CONSEIL TECHNIQUE PERMANENT CIRCULAIRE DE SECURITE N° 32

OBJET : utilisation des matériels école par des parachutistes de petite taille

MATERIEL CONCERNE : CAMPUS I

Modification du harnais CAMPUS 1 pour très petits gabarits
à la demande du CTP.

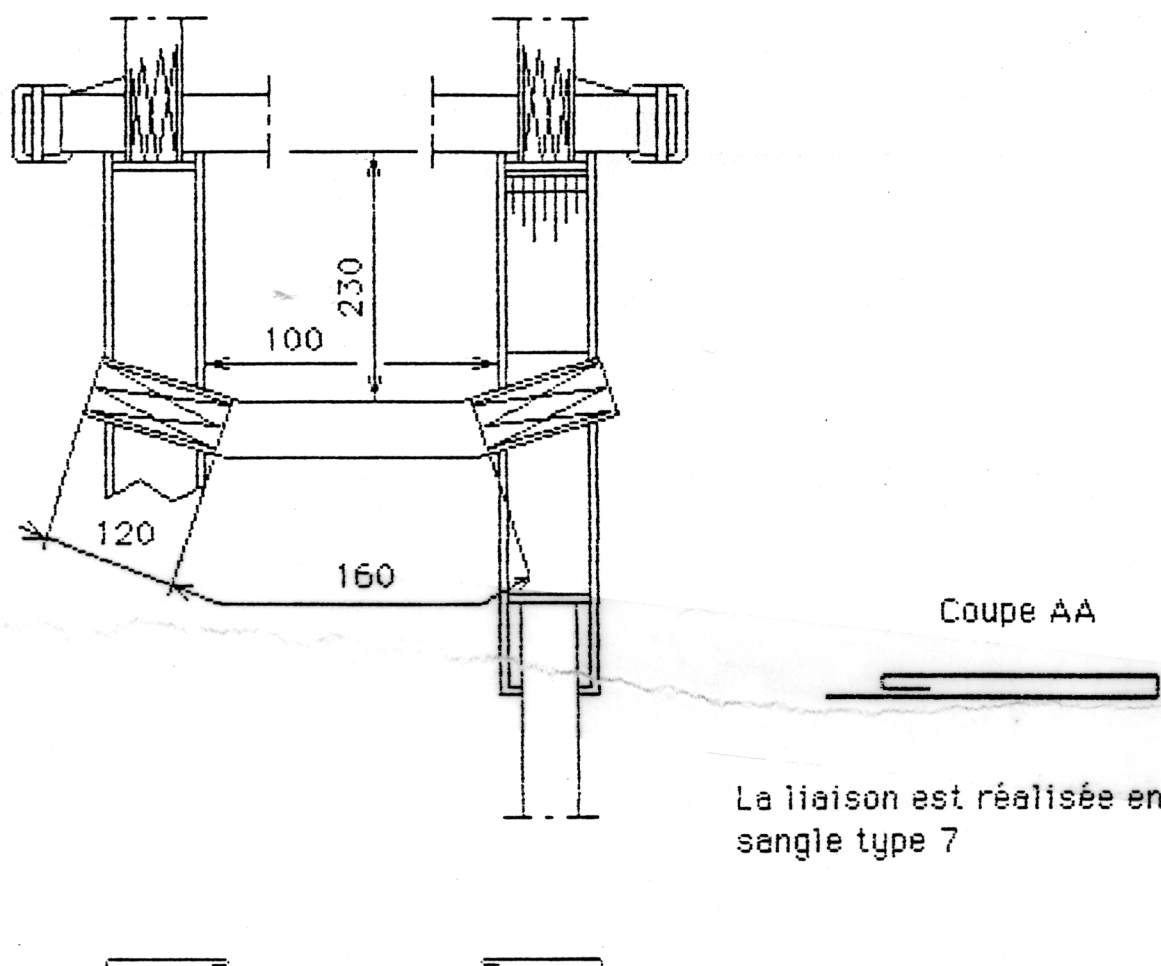
A cette proposition, nous vous demandons d'ajouter la neutralisation par une piqure à la main ou à la machine, des possibilités de réglage des sangles latérales.

Ces deux actions conjuguées, amélioreront le réglage du harnais à la taille de cette catégorie d'utilisateurs.

Cette modification n'élimine pas le réglage latéral du harnais
qui doit bien sur être adapté au gabarit de l'utilisateur

Cette modification doit être effectuée selon les règles de l'art.
